令03原機(速材)005

核燃料物質使用変更許可申請書

既に許可を受けた大洗研究所(南地区)の核燃料物質使用変更許可申請書について、大洗研究所(南地区)共通編、照射燃料試験施設(施設番号1)、照射燃料集合体試験施設(施設番号5)、照射材料試験施設(施設番号8)、固体廃棄物前処理施設(施設番号12)及び第2照射材料試験施設(施設番号13)に係る内容を次のとおり変更する。

図11 排気系統図(1)

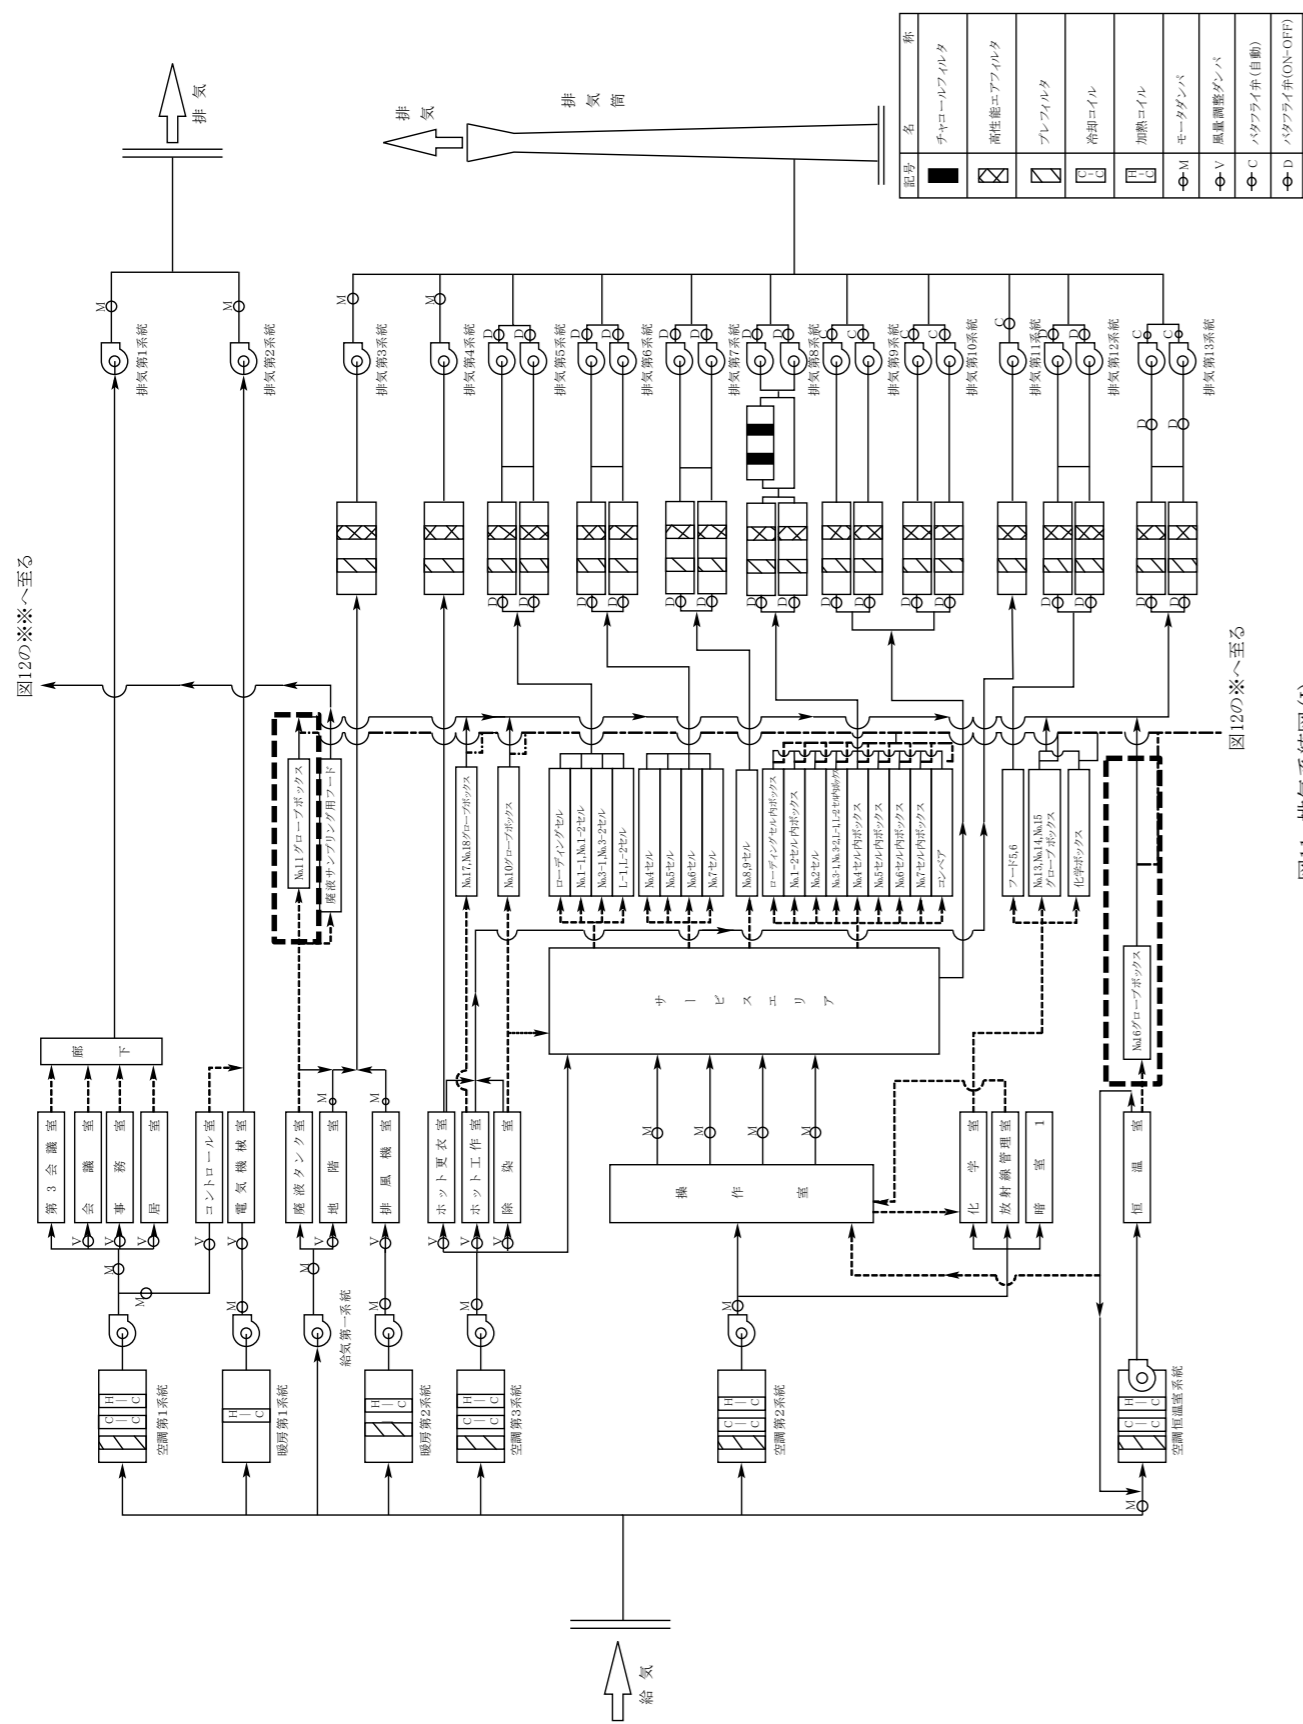
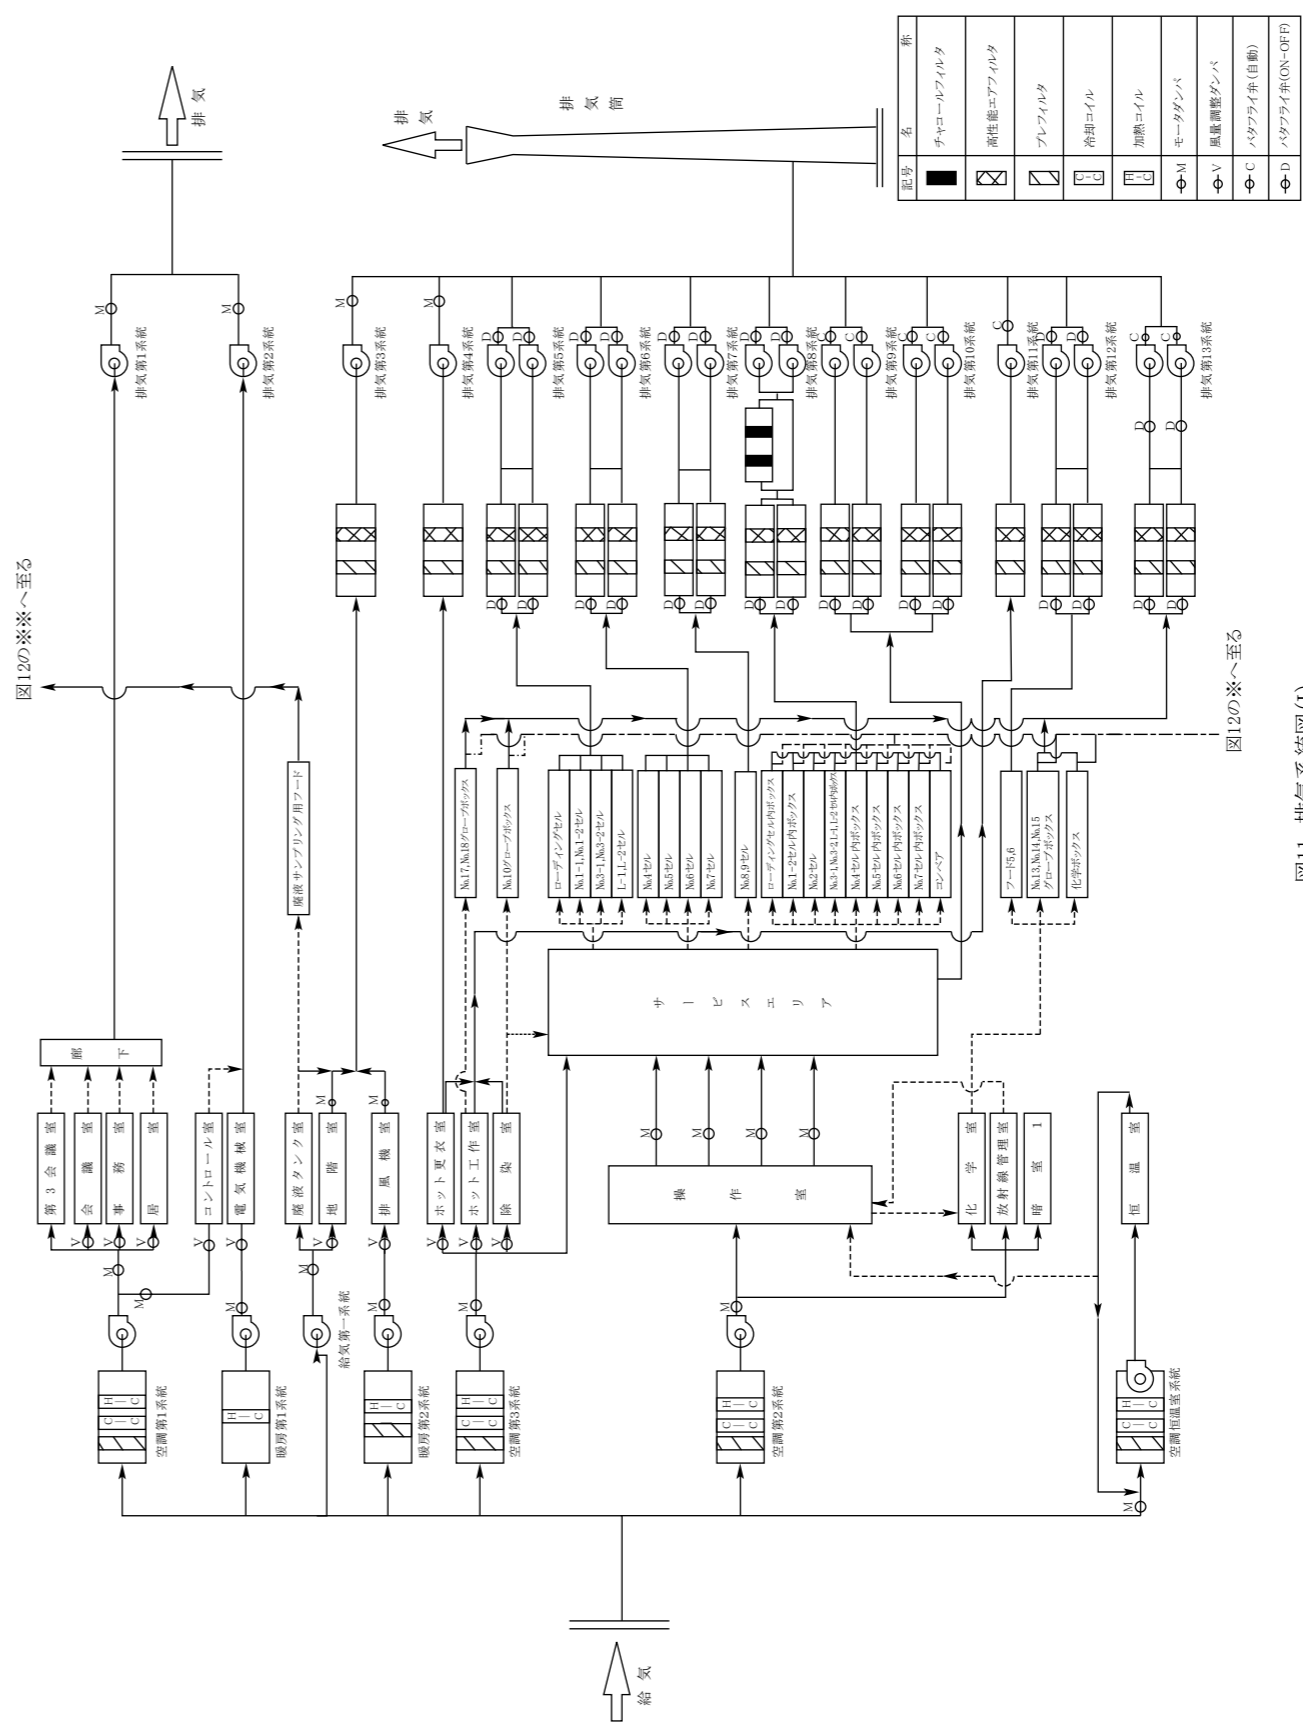
・核燃料物質の使用終了に係る記載の見直し

図12 排気系統図 (II)

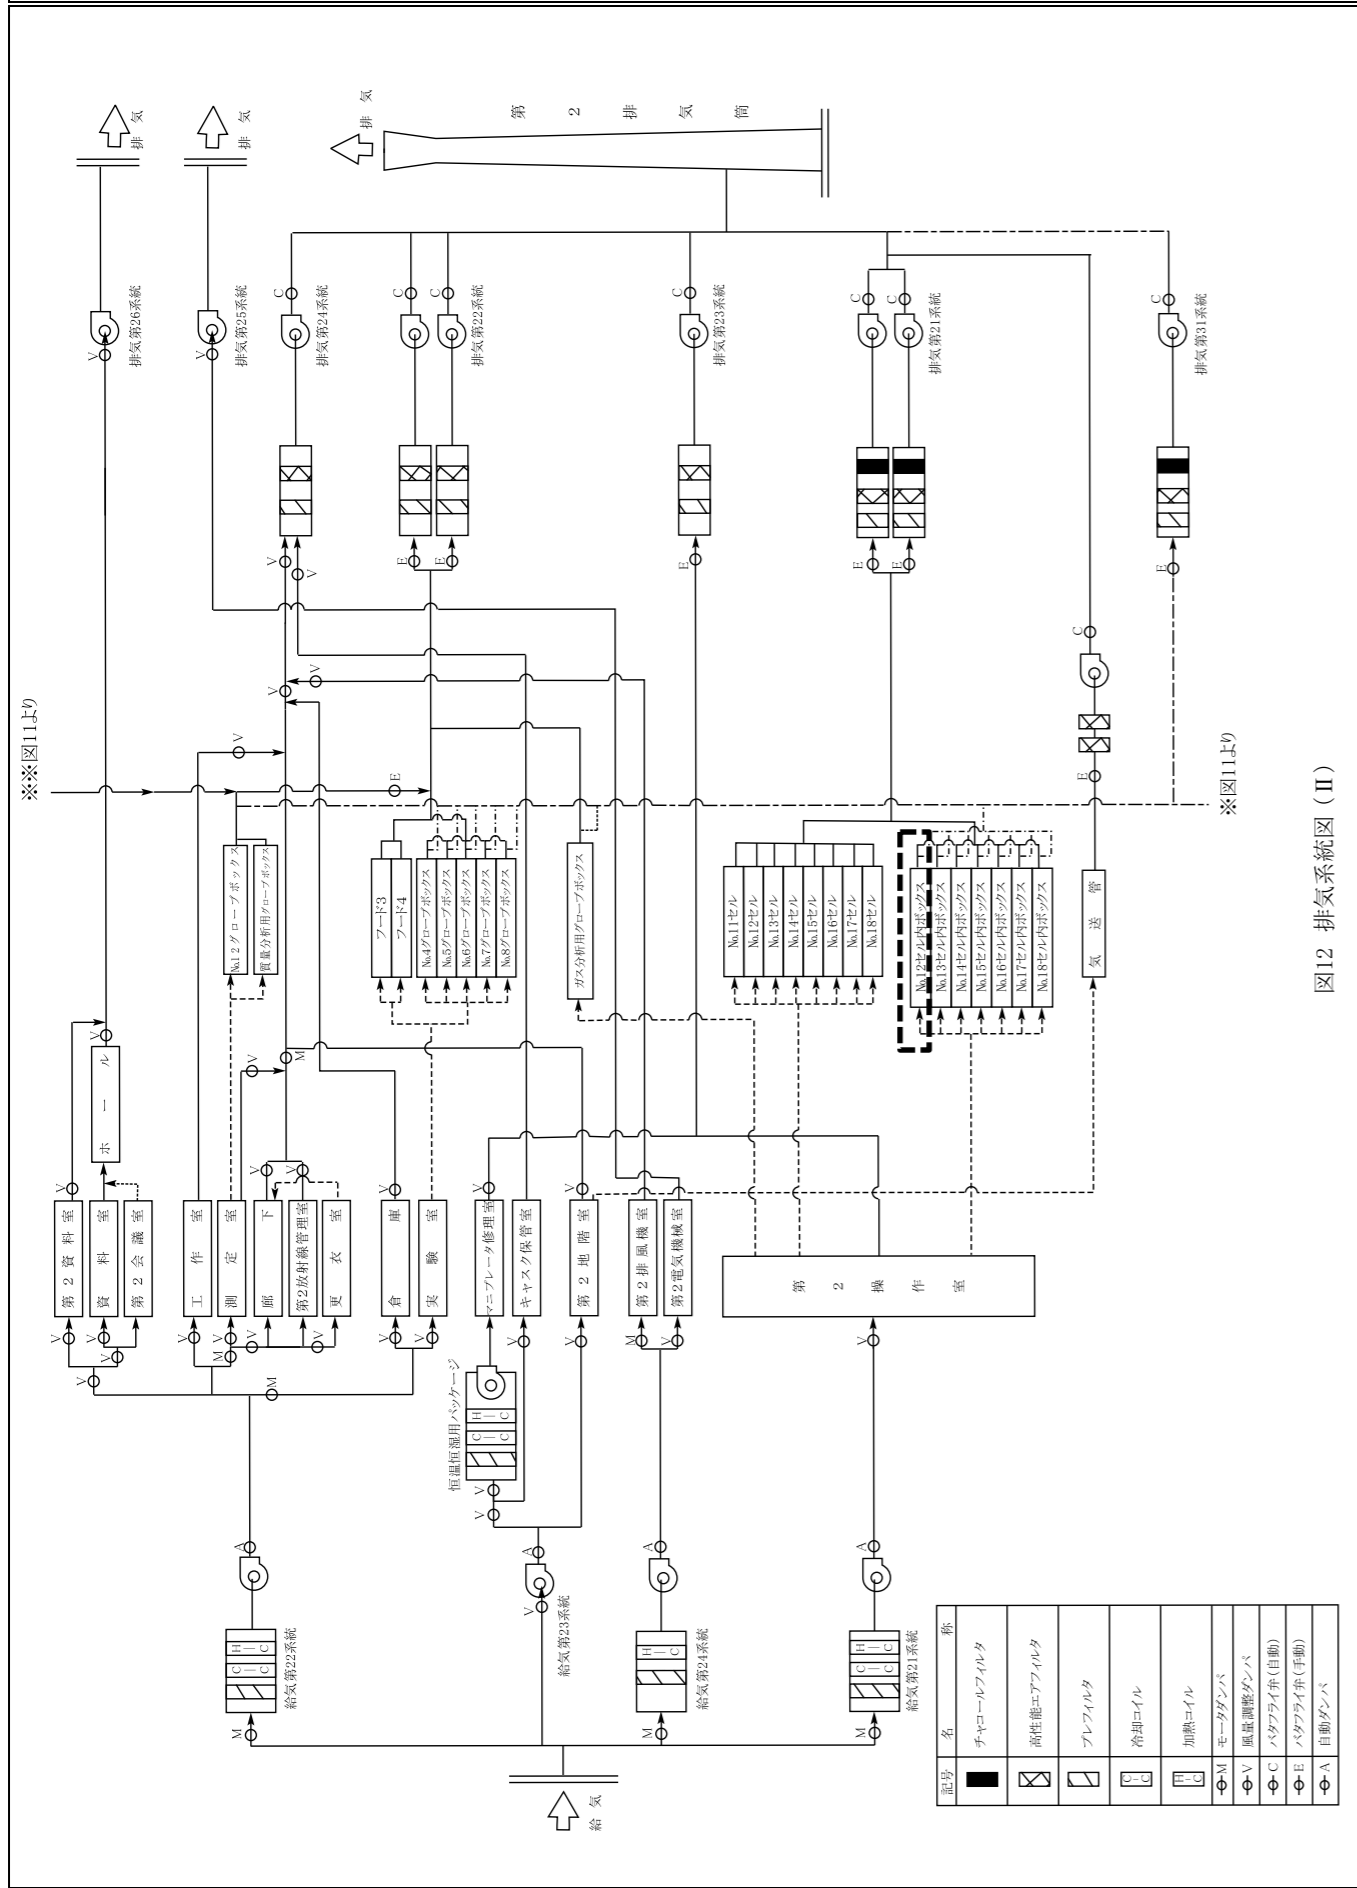
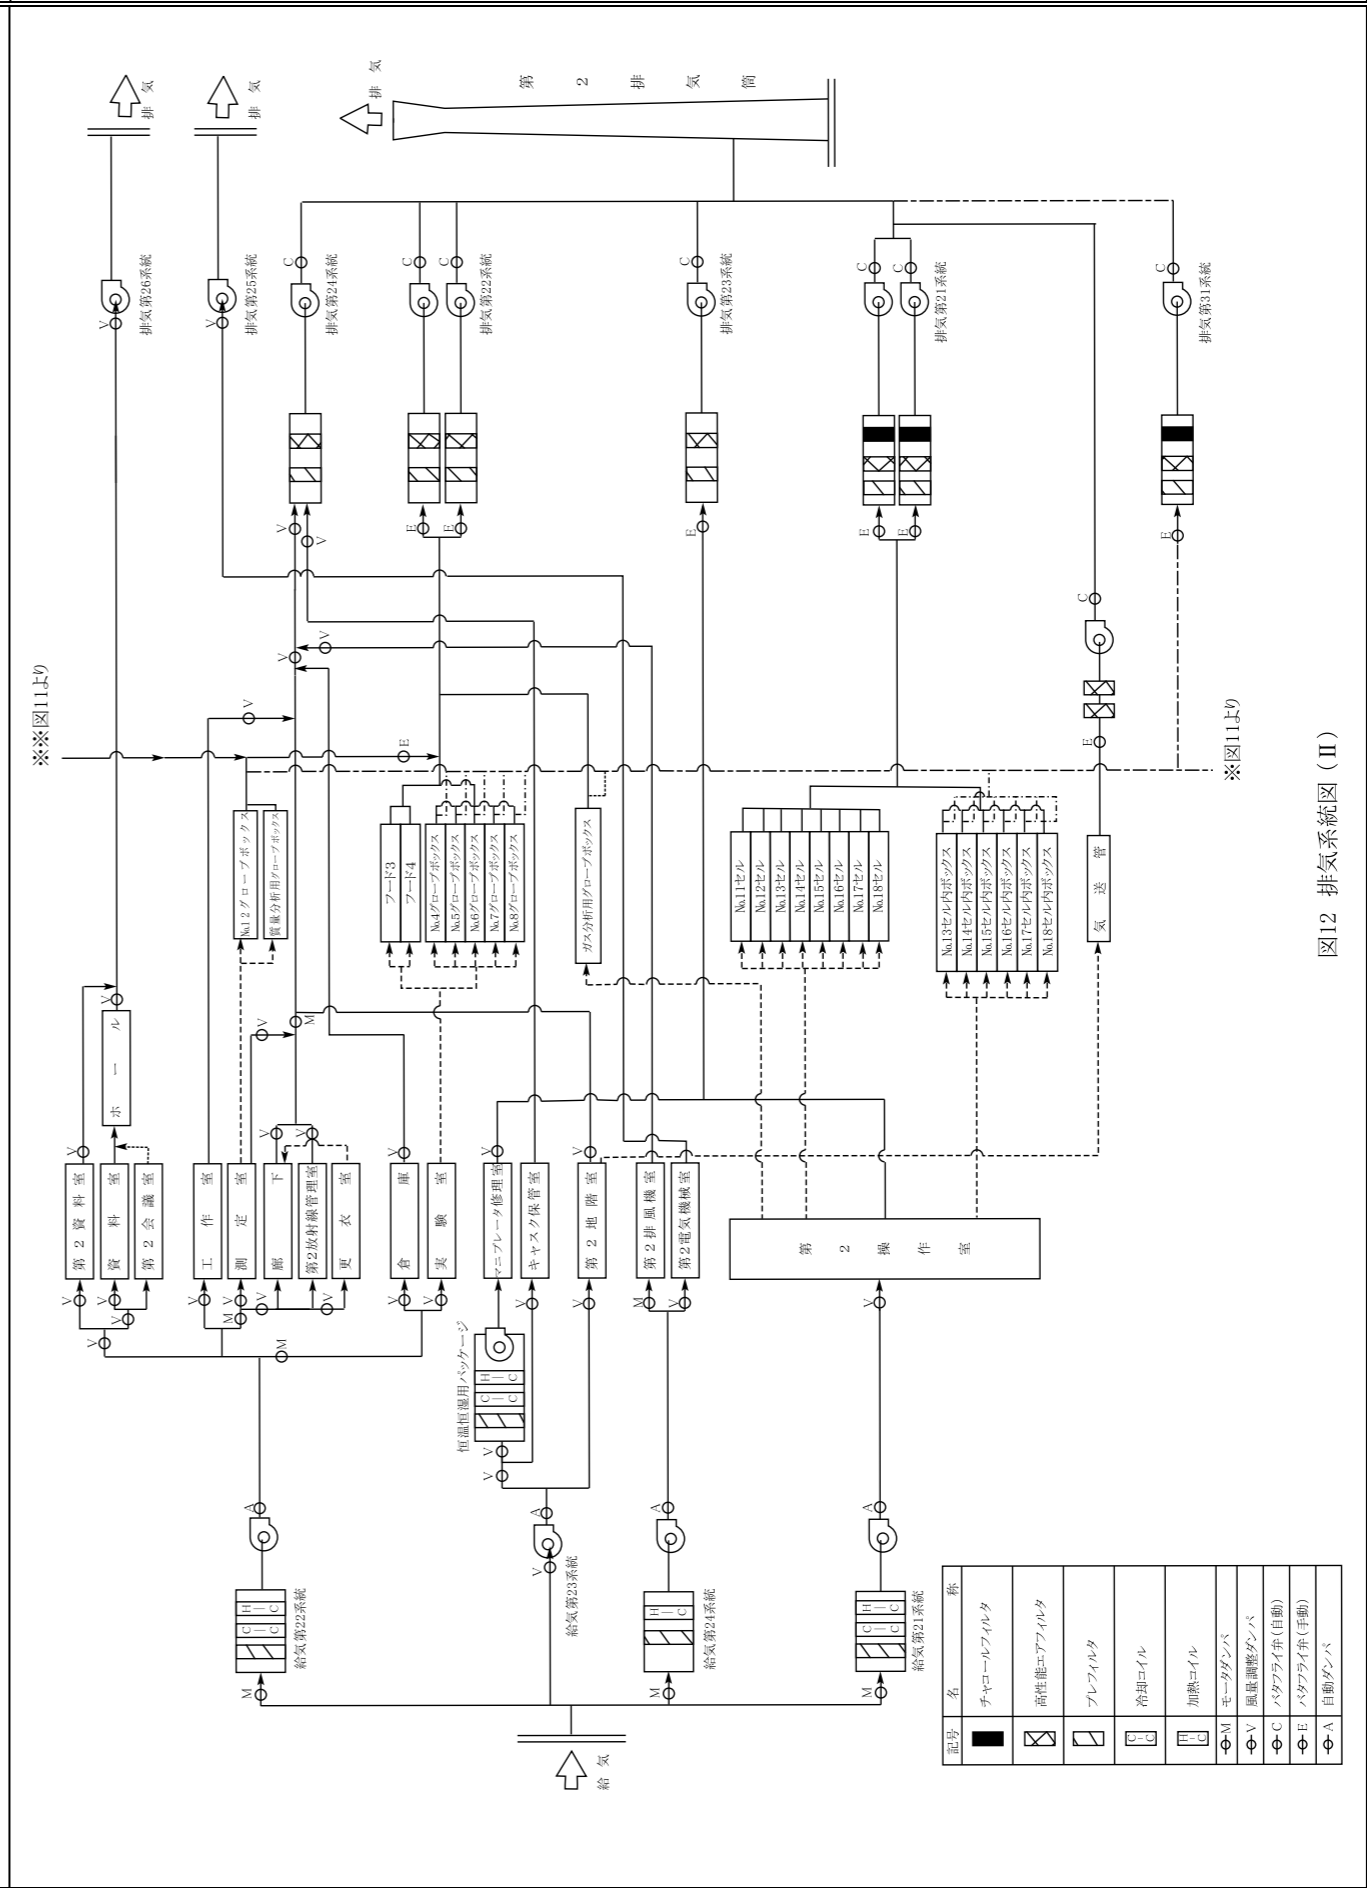
・核燃料物質の使用終了に係る記載の見直し
